Bomen Effect Analyse Vonk* Museumpark

Bomen Effect Analyse

Status rapport:	Concept 18 mei 2022 Aangepast 24 mei 2022
Opdrachtgever:	Stichting Eindhoven Museum T.a.v. mevr. A van Kuilenburg
Mijn referentie:	2022057
Opdrachtnemer:	Vermeulen Boomadvies R. Vermeulen Schaijkseweg 7 5411 RL Zeeland 06-11360602 www.vermeulenboomadvies.nl KVK nr: 67238963 BTW nr: NL001838843B44

Bijlage 2. Te kappen bomen huidig ontwerp

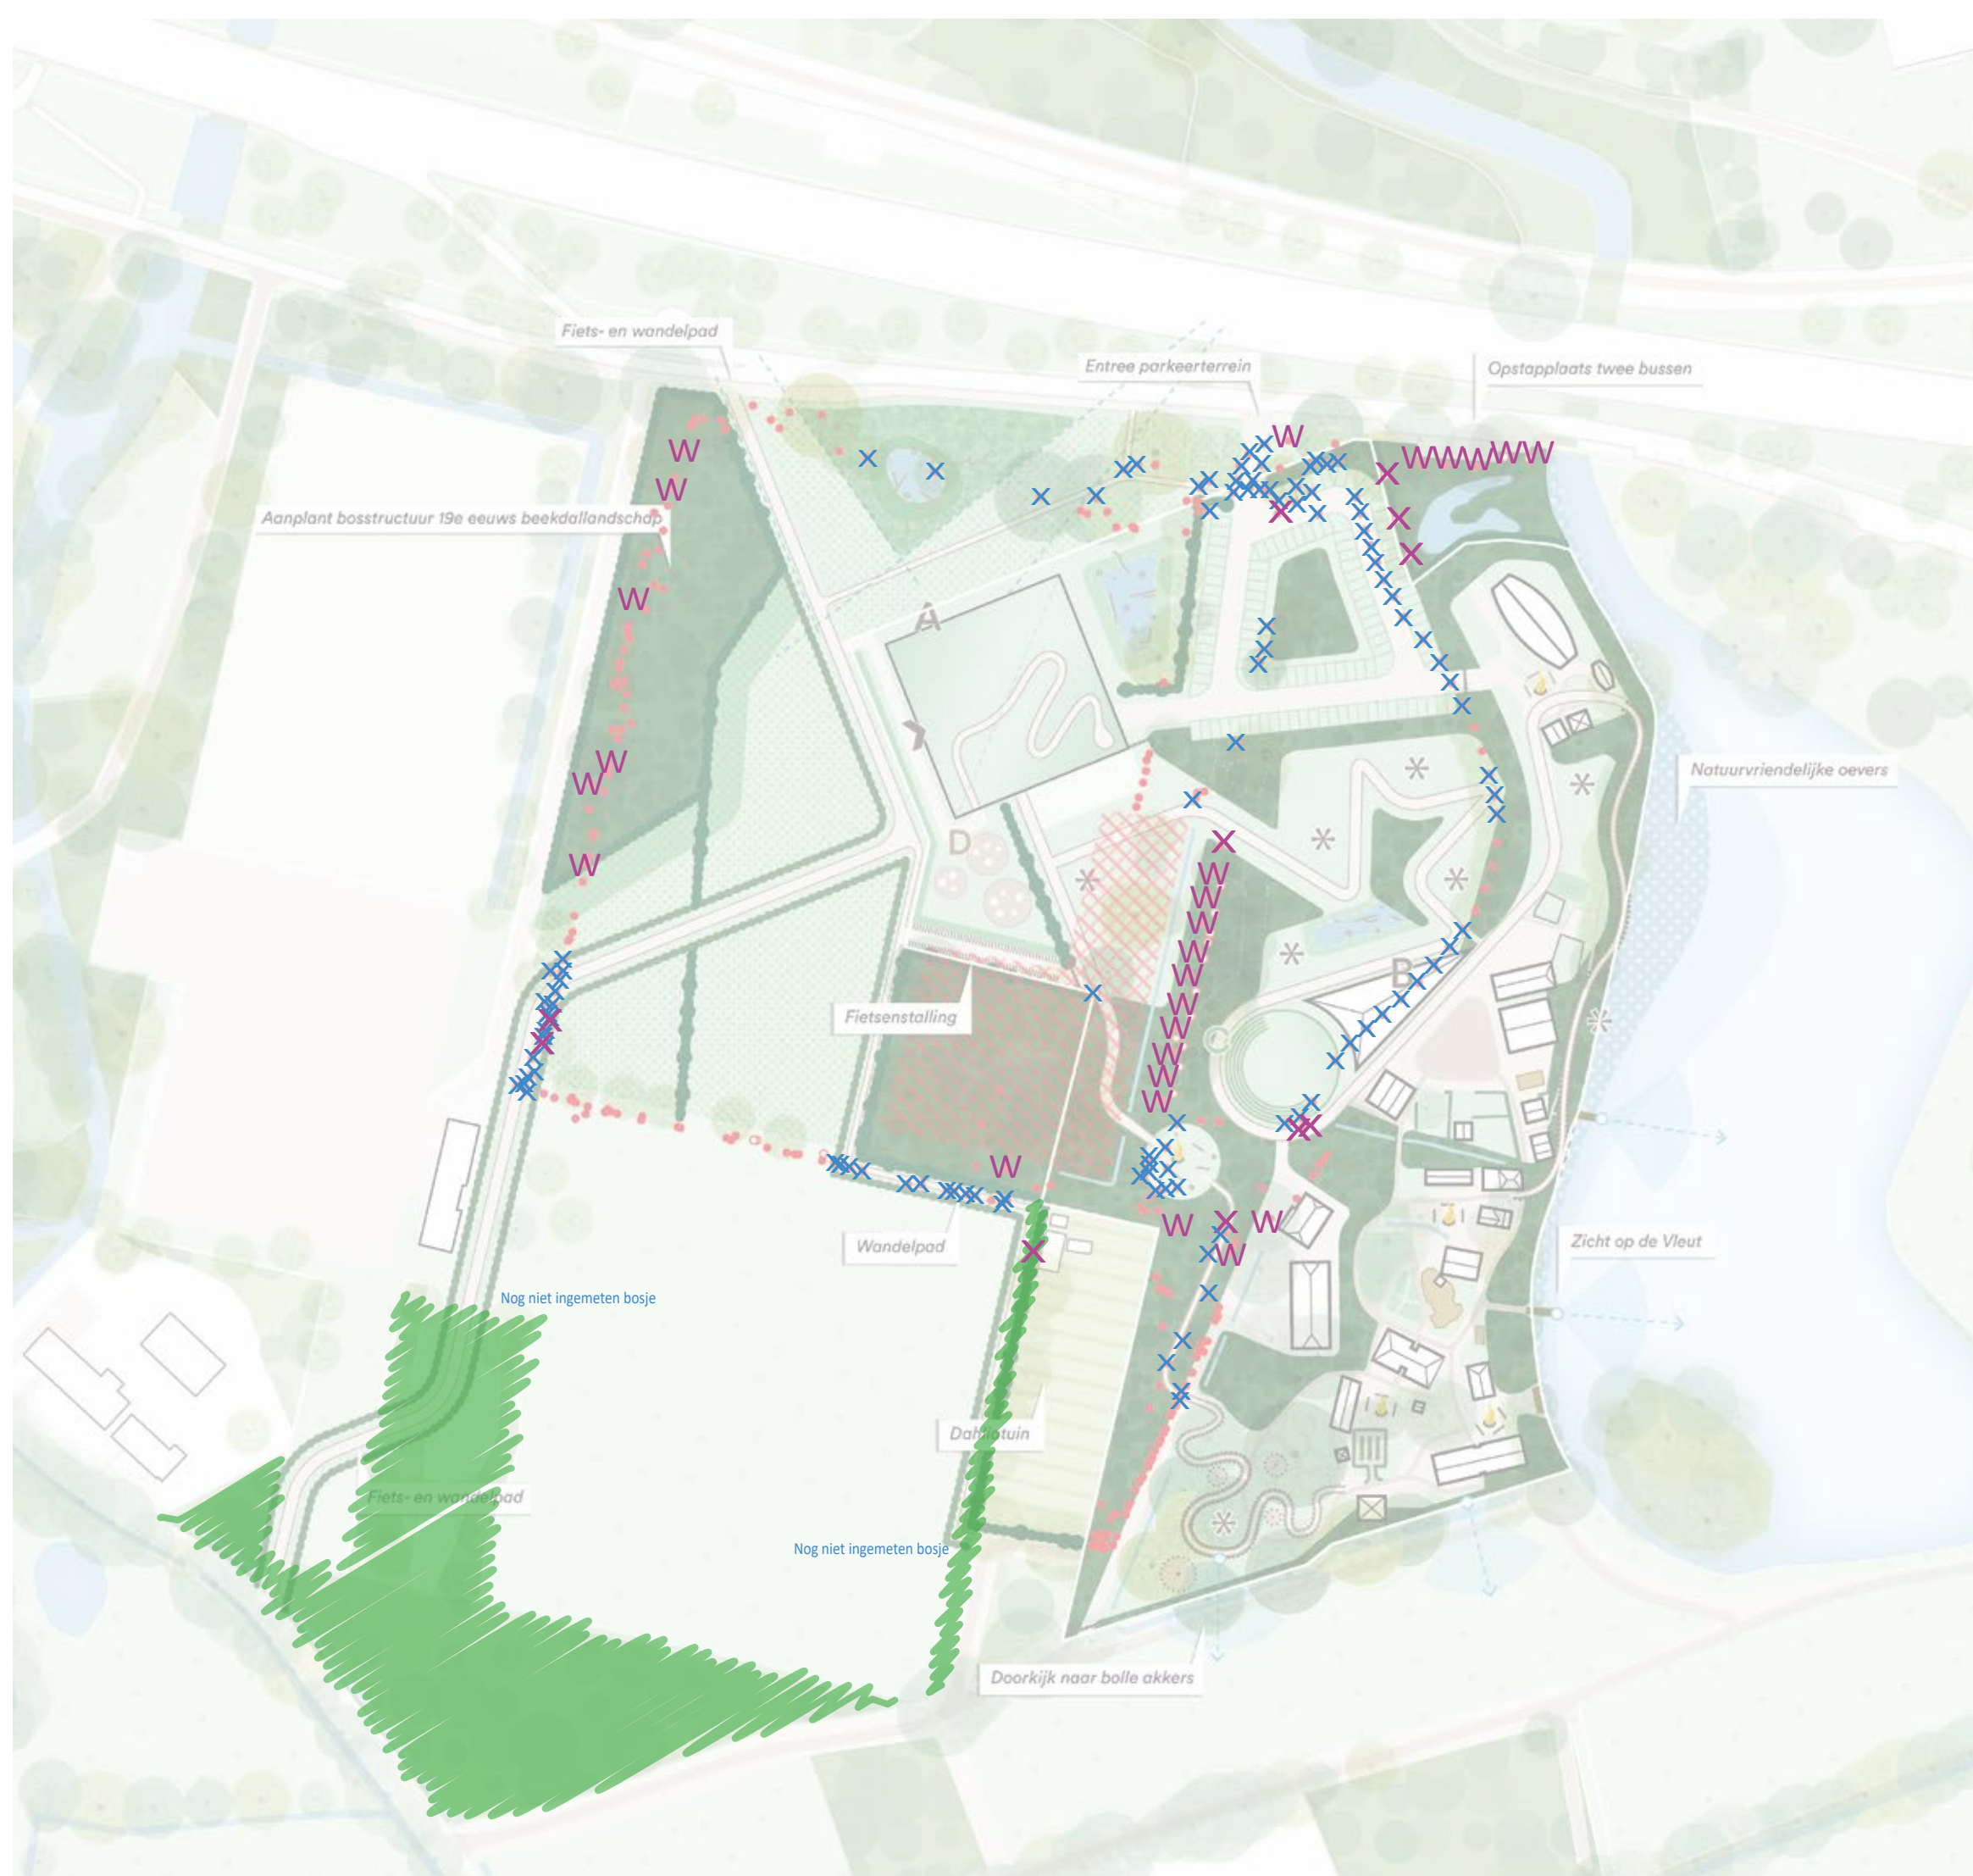
Op basis van kennis en ervaring zijn de effecten op de bomen inzichtelijk gemaakt. Vervolgens is geconcludeerd of duurzaam behoud van de bomen wel of niet mogelijk is. In onderstaande *tabel 1* zijn de te kappen bomen weergegeven. In *bijlage 2* zijn de te kappen bomen op het ontwerp weergegeven.
